# MÉMOIRE EN RÉPONSE À L'AVIS MRAe

Projet de stockage d'énergie de  
RONZIÈRES  
Malintrat (63510)

Ce présent mémoire de réponse résume les réponses de Harmony Energy aux observations et avis formulés par la MRAe, afin clarifier les sujets évoqués et de répondre aux inquiétudes de la DREAL/MRAe.

Figure 1 Schéma indicatif du raccordement privilégié par RTE

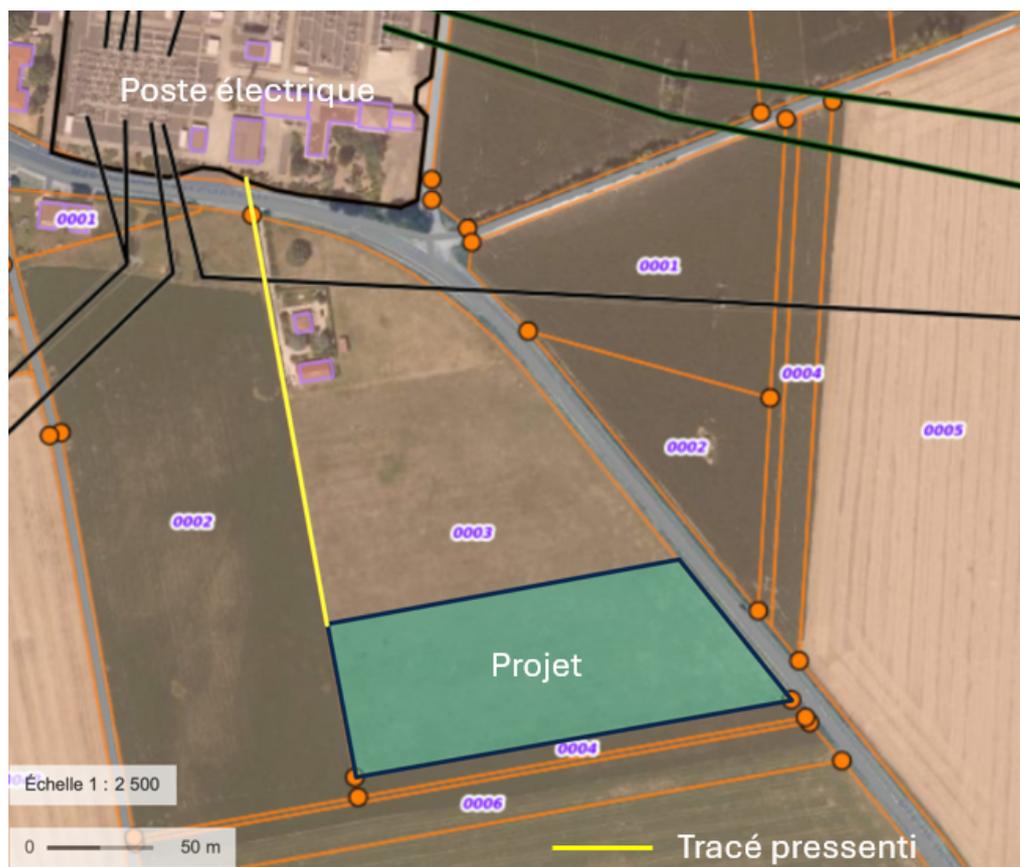
**« L'Autorité environnementale recommande que la durée d'exploitation envisagée et la durée du bail conclu avec le propriétaire du terrain soient mises en cohérence. Elle recommande d'évaluer les incidences environnementales du raccordement et de présenter les mesures prises pour les éviter, les réduire et si besoin les compenser. »**

Harmony Energy précise que le gestionnaire du réseau de transport de l'électricité, RTE, est chargé de raccorder le projet. Le projet étant à environ 200 m du poste électrique, un câble reliera les deux. Ce câble sera enterré. Il traversera la route départementale RD2 en face du poste électrique pour ensuite suivre le chemin d'accès privé sur 80 m avant de longer le terrain du projet. Il y aura une tranchée d'environ 100 m le long de la parcelle 0003 dans laquelle se situe le projet et qui a fait l'objet de relevés et études environnementales.

Ce raccordement est privilégié par RTE car il est le plus court et direct. Diverses options de raccordement ont été étudiées et celle-ci est privilégiée pour son faible impact et sa courte longueur de câble.

Concernant les incidences du raccordement, elles ont été décrites dans le chapitre X.6 de l'évaluation environnementale. Pour la plupart des thématiques (sol et eau, air/climat, risques naturels, cadre de vie, paysage), les incidences restent les mêmes quelque que soit le tracé.

La création des liaisons souterraines **n'est pas de nature à modifier la topographie** puisque l'enfouissement suit le relief. En revanche, il peut modifier l'organisation des horizons du sol. Le tracé traversera la RD2 puis suivra le chemin d'accès à l'habitation et la limite de la parcelle 0003.

Figure 3 Localisation des habitations autour du projet

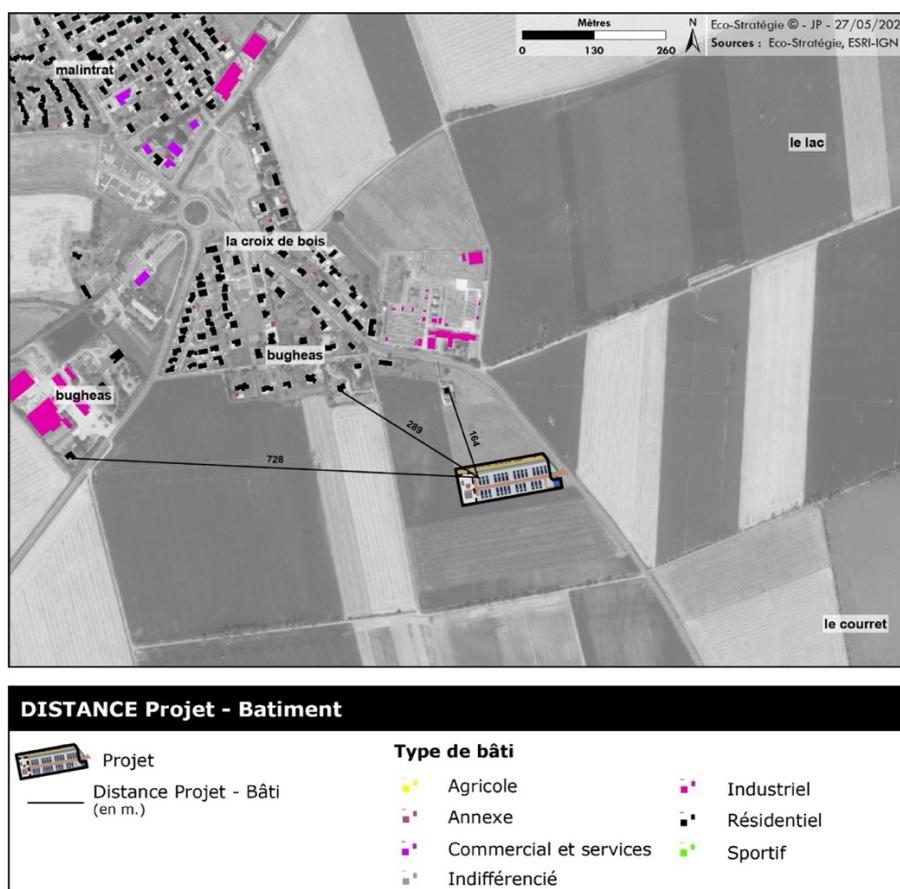
« À une échelle proche, la description des zones habitées est lacunaire dans le dossier. Le dossier n'évalue pas la population totale que représentent ces habitations. Cette absence de données dans le dossier est une lacune qui doit être comblée pour mieux identifier les mesures permettant de garantir la non-dégradation du cadre de vie et de la santé des populations éventuellement impactées. »

Le chapitre VI.3.3.3 et la figure 38 de l'étude d'impact permet de situer les habitations les plus proches du projet et leurs distances vis-à-vis de celui-ci.

La carte ci-dessous précise les habitations présentes dans un rayon de 200 m autour des limites clôturées du projet. Une seule habitation est concernée soit 2 à 3 personnes (la taille d'un ménage moyen étant de 2,33 personnes).
